N01 REAL ESTATE AS

Tillatelse til igjenfylling av Krok vann i Vennesla kommune

Vi viser til søknad av 18.03.2024 om å fylle igjen Krok vann i Vennesla kommune og øvrige dokumenter i saken, bl.a. Terrateknikk AS sin undersøkelse 23 – 2015 «Undersøkelse av Krok vann og Svarttjønnene før utbygging, Vennesla kommune» og COWI AS sitt notat av 27.09.2024 «Gjenfylling og sanering av Krok vann – kort beskrivelse av fremgangsmåte». Vi beklager lang saksbehandlingstid.

Figur 2 Avgrensning av vannforekomsten Storbekk bekkfelt hentet fra Vann-nett. Krok vann er merket med rød ring.

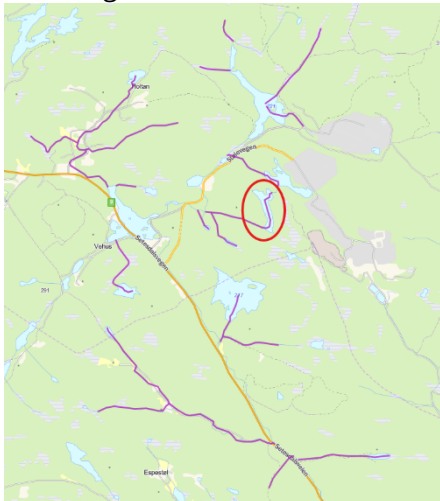
Tiltaksområdet ligger i vannforekomsten Storbekk bekkfelt, registrert med ID 021-1444-R i portalen Vann-nett, jf. figur 2. Vannforekomsten har per 18.08.2025 moderat økologisk tilstand mens kjemisk tilstand ikke er klassifisert. Den økologiske tilstanden er gitt på bakgrunn av kvalitetselementet forsureningstilstand modellert for vannforekomsten i 2020, presisjonen for klassifiseringen er lav.

Forutsatt at vilkårene stilt i denne tillatelsen overholdes og kravene som følger av vedtakene gitt til tiltaket etter annet regelverk, jf. punkt 2.5.1 og 3.2.2, er oppfylt, vurderer vi at det er rimelig å anta at igjenfylling av Krokvann ikke vil forringe miljøtilstanden i vannforekomsten i nevneverdig grad eller ha innvirkning på hvorvidt den når miljømålet eller ikke, jf. vannforskriften § 4. Vannforskriften § 12 kommer derfor ikke til anvendelse i det konkrete tilfellet.
